SERVIZIO IMPIANTI ELETTRICI
OGGETTO

N. 1.2.9/2/12-1/17086

Fermascambi bloccabili

CIRCOLARE N° 1/44...

FERMASCAMBIO BLOCCABILE A
 MANIGLIA - Circuiti elettrici

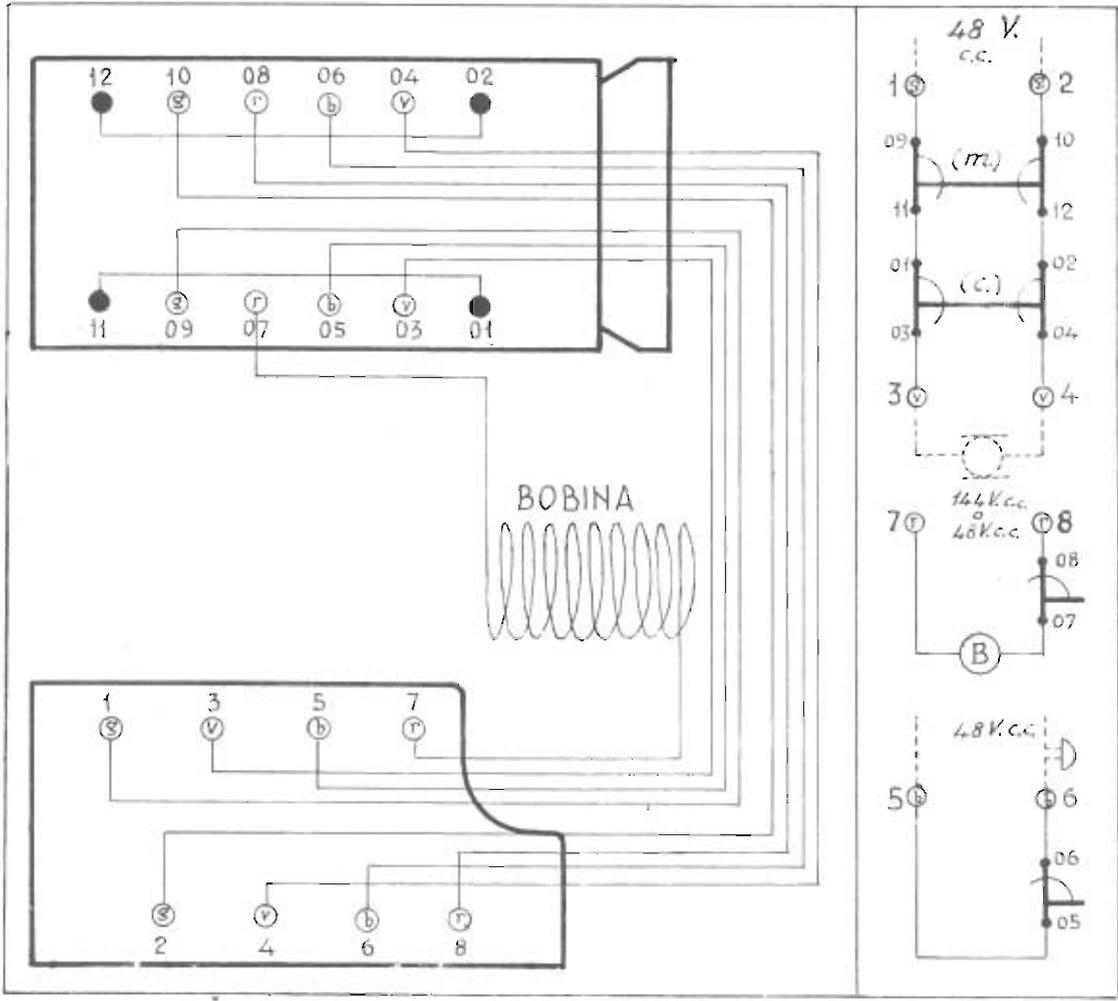
Con l'occasione si fa pure presente che si è riscontrato in qualche caso la continuità fra i morsetti 1 - 4 e 2 - 3 in luogo di quella tra i morsetti 1 - 3 e 2 - 4, indicata nello schema allegato (Dis. F.S.P. 391/26).-

Tale erroneo collegamento può dar luogo a gravi inconvenienti nel caso che lo scambio venga assicurato nelle due posizioni con due apparecchi.-

Si invitano pertanto le Divisioni in indirizzo a volere controllare quanto sopra nei fermascambi sia in esercizio che alle scorte.-
